Regionalplan Düsseldorf (RPD)

1. Thementabelle Kap. 1 Einleitung

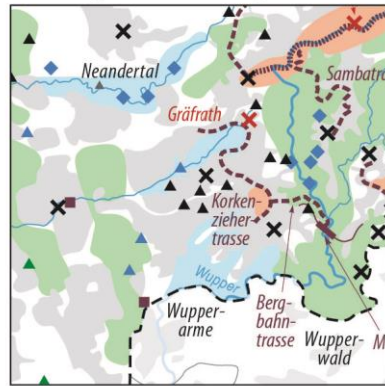
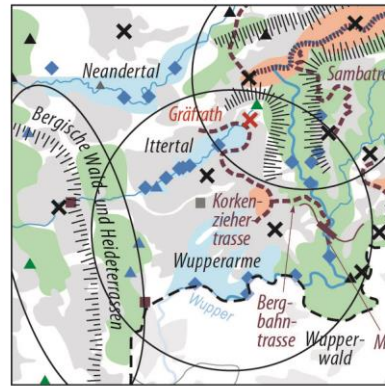
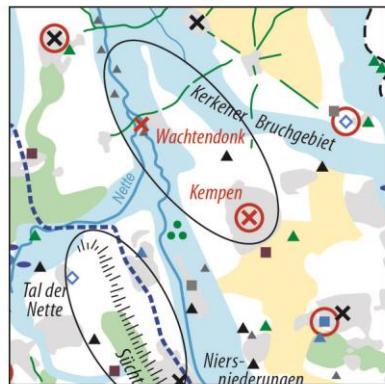
Die Stadt Ratingen V-1138-2015-03-26/ 02-03 führt zur Klarstellungen zunächst eine Reihe von kulturhistorischen Orten und kulturhistorischen Bauwerken auf. Sie regt an, das Angerbachtal und das Schwarzbachtal mit der dazwischen liegenden Hochfläche um Homberg in der Karte mitaufzunehmen. **Die Anregung kann zur Kenntnis genommen werden**, da diese zwei Flussbereiche bereits enthalten sind. Die Stadt Ratingen schlägt weiterhin vor, für die historischen Orte und Bauwerke als Entwicklungsziel aufzunehmen, dass die historischen Strukturen (z. B. Wege-

<p>netz, Freiflächen, Befestigungsanlagen, Einbindung in die umgebende Landschaft), Ansichten und Sichträume/Sichtachsen zu bewahren sind. Als charakteristisches Merkmal für die Kulturlandschaft sollte zudem die Erhaltung der Heckeneinfriedungen (Weißdornhecken) im Außenbereich festgeschrieben werden. Die Anregungen widersprechen nicht den Grundsätzen, die bisher im RPD formuliert sind. Die Stadt Ratingen hat die Möglichkeit diese Zielsetzungen weiter im Rahmen ihrer Planungshoheit zu verfolgen. Eine regionalplanerische Zielsetzung in dem kleinteiligen Maßstab vorzunehmen kann nicht erfolgen, da hierfür nicht die notwendige Abwägungstiefe – aufgrund des geringen Kenntnisstandes – erreicht werden kann.</p>	
Kap. 7-Beikarte 2B-2016	<p>Die Stadt Solingen (V-1108-2016-10-10/07; V-1108-2016-10-10/09) findet die Kartierungen nicht immer nachvollziehbar und zum Teil auch fehlerhaft. Auf Grund der räumlichen Lage wird ein Bezug zu der Auflistung der „Regional bedeutsamen Kulturlandschaftsbereiche des LVR Fachbeitrages Kulturlandschaft“ vermutet.</p> <p>Klarstellung der Regionalplanung: Der Plangeber weiß um die Schwierigkeit des Maßstabes. Der große Maßstab ist vor allem gewählt worden, damit die regionalen Besonderheiten der Teilräume zum Vorschein kommen. Um die Schwierigkeit der lokalen Identifikation zu lösen, kann man mittels der Karte und dem KuLaDig genauere Informationen zu den dargestellten Punkten erhalten. Der Querverweis zu KuLaDig ist in den Erläuterungen des RPD gegeben.</p> <p>Zudem ist der Stadt Solingen (V-1108-2016-10-10/07) nicht deutlich, nach welchen Kriterien die Auswahl der einzelnen dargestellten Punkte erfolgte, die für Solingen dazu führt, dass z. B. der Stammsitz der Grafen von Berg - Schloss Burg - unerwähnt bleibt, obwohl es sich um eines der wohl prägendsten Objekte der Kulturregion Bergisches Land handelt, welches zwischenzeitlich sogar als Kulturdenkmal von nationaler Bedeutung klassifiziert wurde.</p> <p>Der Anregung wird gefolgt: Bei dem Schloss Burg und seiner Nichtdarstellung handelt es sich um einen redaktionellen Fehler. Auch weiteren Anregungen der Stadt Solingen (V-1108-2016-10-10/08-B) wurden weitestgehend gefolgt. Hierzu wurde die Beikarte 2B-2016 des zweiten Planentwurfes entsprechend überarbeitet (siehe hierzu auch Kap. 7-Beikarte 2C-2016).</p>	<p>V-1108-2016-10-10/07 V-1108-2016-10-10/08B V-1108-2016-10-10/09 V-1125-2016-10-04/04 V-1152-2016-10-04/03 V-1166-2016-09-28/19 V-1166-2016-09-28/27 Ö-2016-10-07-BL/01</p>

Die Gemeinde Wachtendonk regt die Darstellung der Burg südlich des historischen Ortskerns an. **Der Anregung wird mit der Überarbeitung des zweiten Planentwurfes gefolgt:** Bei der Burg und seiner Nichtdarstellung handelt es sich um einen redaktionellen Fehler.

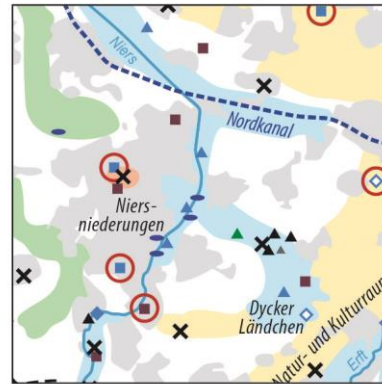
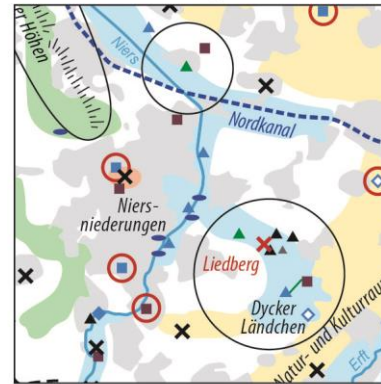
Der Rhein-Kreis Neuss (V-1150-2016-09-28/03) regt für die Beikarte 2B an, als bedeutendes raumwirksames Element die 1 km lange Esskastanienallee bei Schloß Dyck und den Liedberg (Quarzitkuppe) als weit in die offene Bördelandschaft wirksame Silhouette in die Karte aufzunehmen. **Der Anregung wird mit der Überarbeitung des zweiten Planentwurfes gefolgt.**

Historische Ortskerne

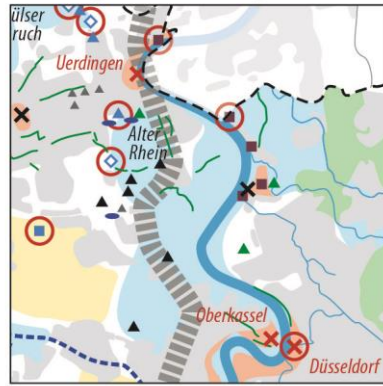
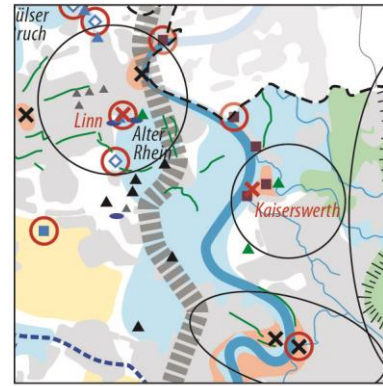
Die Beteiligten V-1166-2016-09-28/19 und verschiedene Bürger regen an, das Waldhufendorf Lüttelforst als historischen Ortskern (landesbedeutsam) zu kennzeichnen. **Der Anregung wird nicht gefolgt**. Die Kennzeichnung der historischen Ortskerne in der Beikarte erfolgte in zwei Schritten. Zunächst wurden alle Stadt- und Ortskerne, die im LEP-Fachbeitrag zu Kulturlandschaft aufgeführt sind, dargestellt. Als landesbedeutsam wurden die dargestellt, die in der Arbeitsgemeinschaft Historische Stadt- und Ortskerne vereinigt sind. Darüber hinaus wurden einzelne im Fachbeitrag zum Regionalplan erwähnte historische Ortskerne mit aufgenommen – so auch Lüttelforst. Eine Darstellung als landesbedeutsamer Standort ist aber vor dem Hintergrund der Auswahlsystematik nicht sachgerecht. Im Zuge dieser Anregungsüberprüfung wurden alle dargestellten historischen Ortskerne überprüft. Dabei wurden einige redaktionelle Fehler festgestellt. Diese Darstellungen wurden korrigiert:

Überarbeitung der historischen Ortskerne:

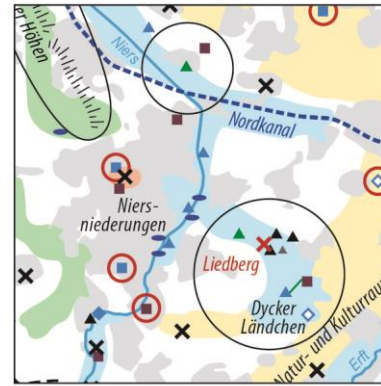
Die Stadt Meerbusch (V-1156-2015-03-26) regt an, die kulturhistorischen Orte der Beikarte 2C zu prüfen und zu aktualisieren. Die in der Beikarte 2C dargestellten kulturhistorischen Orte sollen auf Vollständigkeit geprüft werden. Wichtige kulturhistorische Orte der Stadt Meerbusch von regionaler Bedeutung sind der als von der Stadt Meerbusch beigefügten Anlage „Liste der Bau- und Bodendenkmäler im Stadtgebiet Meerbusch, Stand 31. Juli 2014“ zu entnehmen. **Der Anregung wird teilweise gefolgt.** Die Überprüfung fand aber auf der Grundlage des Fachbeitrages statt, der die kulturhistorischen Orte der Stadt Meerbusch von regionaler Bedeutung darlegt.

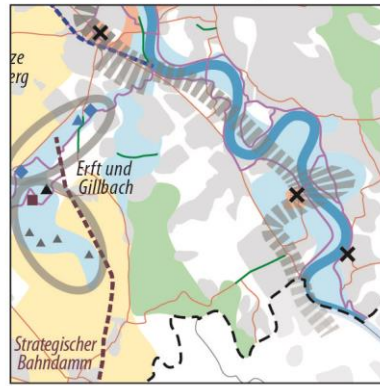
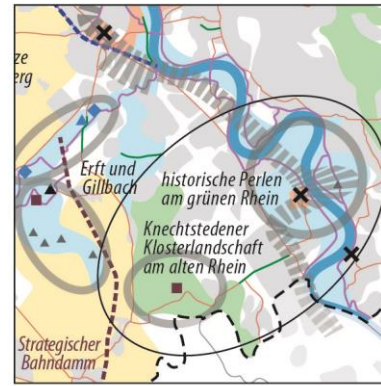
Die Stadt Remscheid V-1107-2015-03-27/17 regt an, die Kategorien der Beikarte zu überprüfen und die Auswertung der kulturhistorischen Orte bedeutungsgerecht – Überprüfungsbeispiele Wassertürme und Grabhügel - durchzuführen. Hierbei sollte auf die örtlichen Hintergründe und kulturhistorischen Zuschreibungen Rücksicht genommen werden. Wenn der Panorama-Radweg Balkantrasse als linienhafte Struktur dargestellt wird, sollte auch die Abzweigung zum Wasserquintett – Bergischer Panoramaweg – erkennbar oder benannt sein. **Der Anregung wird in Teilen**

<p>gefolgt. Insgesamt ist das Thema Radtrassen nun in der Beikarte 2C aufgenommen.</p> <p>Der Kreis Mettmann regt an, aufgrund der überregionalen bzw. internationalen Bedeutung der Fundstelle des Neandertalers diesen Standort kartographisch in die Beikarte 2C aufzunehmen. Der Anregung wird nicht gefolgt, weil zum einen in der Karte deutlich das Neandertal hervorgehoben wurde und es um die erlebbaren Kulturlandschaften gehen soll.</p>	
Kap. 7-Beikarte 2C-2016	<p>Die Stadt Solingen (V-1108-2016-10-10/08) kritisiert, dass nicht erläutert wird, warum die Beikarte 2C deutlich weniger Objekte als die Karte 2B markiert. Die Regionalplanungsbehörde hat in der Begründung kurz dargelegt, dass nur die Elemente in der Beikarte 2C dargestellt sind, bei denen es eine Art Bündelung von ähnlichen kulturhistorischen baulichen Elementen gibt. Auch die Anregung der Stadt Solingen zur Veränderung der Beikarte wurde aufgenommen.</p> <p>Die Stadt Kleve bemängelt die kleinteilige Darstellung (z.B. Alleen, Radwegenetz). Die Bedenken werden nicht geteilt; die Karte ist sehr grob und kleinmaßstäblich (1:400.000) für die Regionalplanung. Im übrigen sind die Alleen auch generalisierend dargestellt. Da sie für die Kulturlandschaft oft ein prägender Bestandteil sind (bspw. Alleen Richtung Schwanenburg), sollen sie weiterhin dargestellt bleiben.</p> <p>Der Rhein-Kreis Neuss regt an, neben den bereits dargestellten Inventarbereichen folgende weitere Inventarbereiche in die Beikarte 2C aufzunehmen: Umfeld Kloster Knechtsteden (Klosteranlage und Knechtstedener Wald) Umfeld Stadt Zons (Historisches Stadtensemble und internationale Schutzgebiete in der Rheinaue). Der Anregung wird gefolgt. Hierzu wurde die Beikarte 2C-2016 des zweiten Planentwurfes entsprechend überarbeitet</p>	<p>V-1108-2016-10-10/08A V-1108-2016-10-10/08B V-1108-2016-10-10/7-10 V-1150-2016-09-28/05 Ö-2016-10-06-E/05 Ö-2016-10-07-AT/03</p>

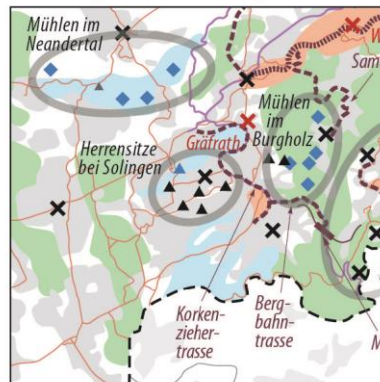
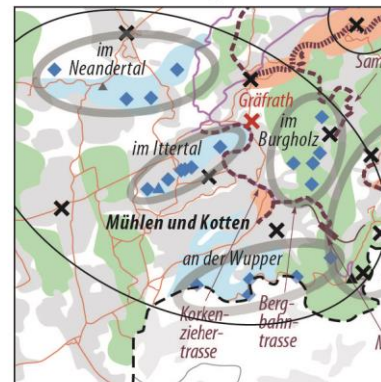
Die Stadt Solingen kritisiert darüber hinaus die fehlerhafte Darstellung der Herrenhäuser und die damit verbundenen Inventarbereiche. **Der Anregung wird gefolgt.** Hierzu wurde die Beikarte 2C-2016 des zweiten Planentwurfes entsprechend überarbeitet

Meerbusch

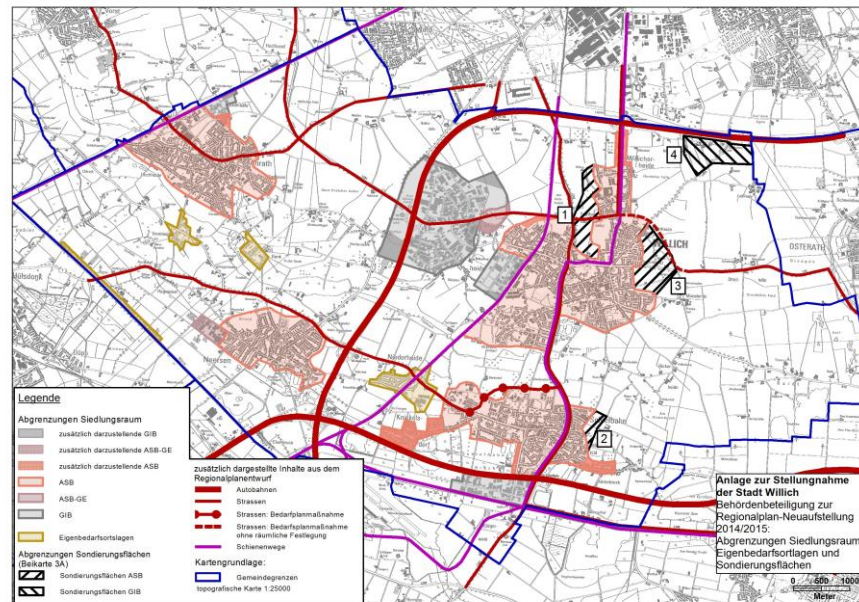
Der Bereich, der im ersten Planentwurf noch als ASB am Strümper Busch und Boverth Nordost dargestellt war, soll nun als Sondierungsbereich dargestellt werden. Die Stadt Meerbusch (V-1156-2016-10-07/04 und V-1156-2016-10-07/07) sowie das Landesbüro der Naturschutzverbände (V-2002-2016-10-17/122 und 123) lehnen die Darstellung ab. **Der Anregung auf Streichung wird nicht gefolgt**. Zur Begründung wird auf die Ausführungen in der Kommunaltabelle Stadt Meerbusch unter Meerbusch-PZ1a verwiesen.

Rommerskirchen

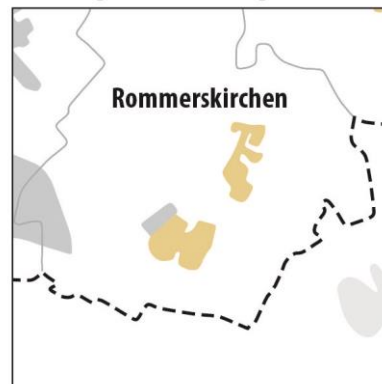
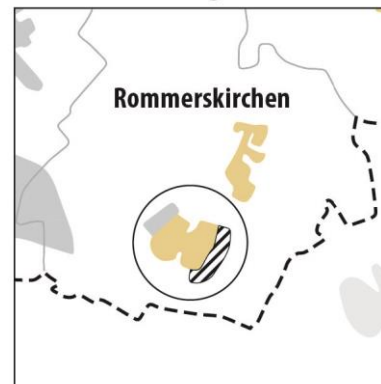
Die Gemeinde Rommerskirchen regt zur Sicherung kommunaler Planungsabsichten und Deckung möglicher zusätzlicher Bedarfe der Metropolen Köln und Düsseldorf verschiedene Sondierungsbereiche bzw. Siedlungsbereiche an. Die angeregten und nachfolgend aufgeführten Bereiche liegen alle am östlichen Siedlungsrand

von Rommerskirchen:

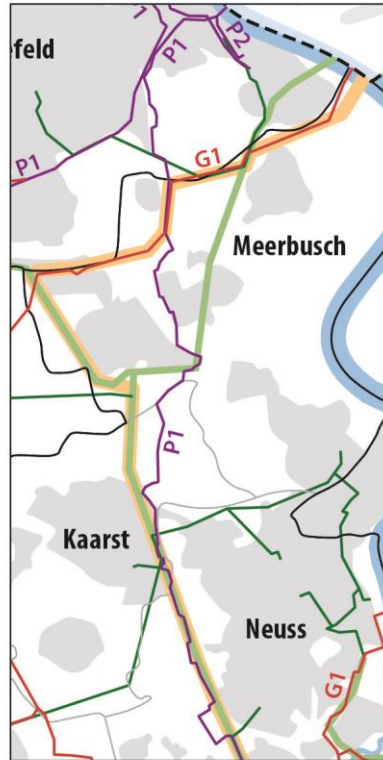
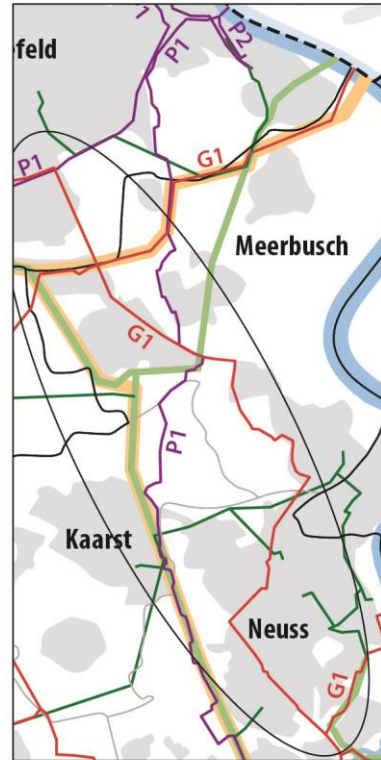
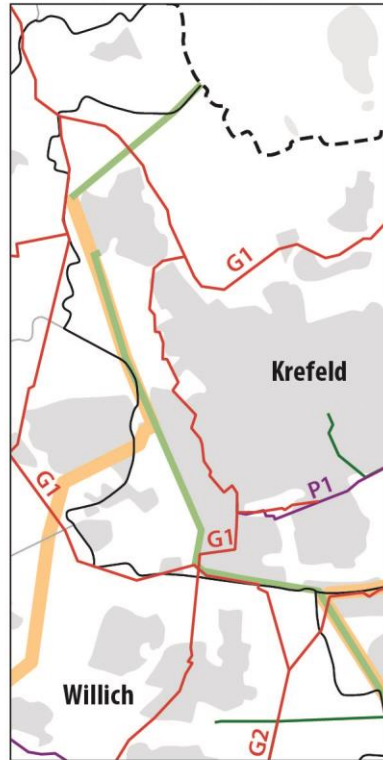
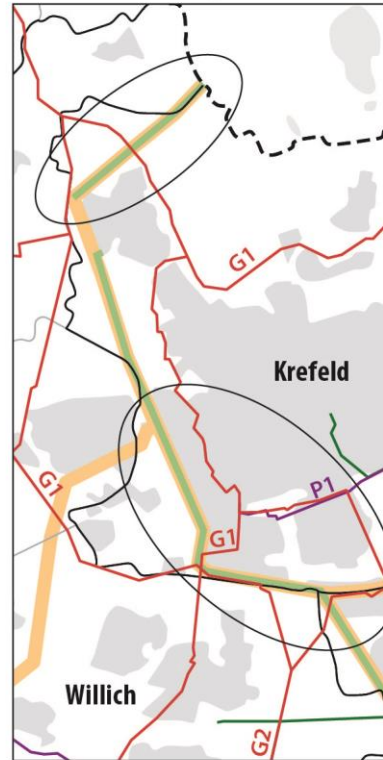
Kap. 7-Beikarte 5B	<p>Die Hinweise von GASCADE (V-3103-2015-01-20/01) zu diversen Leitungen werden zur Kenntnis genommen. Durch die eingesandte Übersichtskarte wurde festgestellt, dass die Anschlussleitung Rath in der Beikarte 5B nicht dargestellt war, diese wurde im 2. Planentwurf RPD nachgetragen.</p>	V-3103-2015-01-20/01
	<p>Die Hinweise der WSW Wuppertaler Stadtwerke GmbH (V-2408-2015-02-11/02) zu diversen Leitungen werden zur Kenntnis genommen. Der Bitte um Beachtung der Hinweise des Fachbereichs 12/1212 wird entsprochen. Die dargestellten angehangenen Leitungsverläufe werden in der Beikarte 5B nachträglich dargestellt.</p>	V-2408-2015-02-11/02
	<p>Die Hinweise der Westnetz GmbH (V-3131-2015-02-24) zu diversen Leitungen werden zur Kenntnis genommen. Die Beikarte 5B wurde mit den übersandten Trassenverläufen der Westnetz GmbH abgeglichen. Fehlende oder fehlerhafte Darstellungen, wie in der Stellungnahme angemahnt konnten nicht festgestellt werden.</p>	V-3131-2015-02-24

<p>Die Hinweise der IHK Mittlerer Niederrhein (V-4015-2015-03-31), von Open Grid Europe (V-3104-2015-03-24/01, V-3104-2016-08-31/01, V-3104-2016-08-31/03) und aus der Öffentlichkeitsbeteiligung (Ö-2015-02-11-A) zu diversen Leitungen werden zur Kenntnis genommen. Die Beikarte 5B wurde mit dem angehangenen Übersichtplan mit den Leitungsverläufen abgeglichen. Die Beikarte 5B wurde durch die fehlenden Erdgasleitungen ergänzt, sofern diese von überörtlicher und regionalplanerischer Bedeutung sind. Erschließungsleitungen sowie Lichtwellenleiter-Kabel wurden somit nicht übertragen.</p>	<p>Ö-2015-02-11-A V-3104-2015-03-24/01 V-3104-2016-08-31/01 V-3104-2016-08-31/03 V-4015-2015-03-31/59 V-4015-2015-03-31/64 V-4015-2015-03-31/65 V-4015-2015-03-31/66 V-4015-2016-10-11 V-4015-2016-10-07-B/45</p>
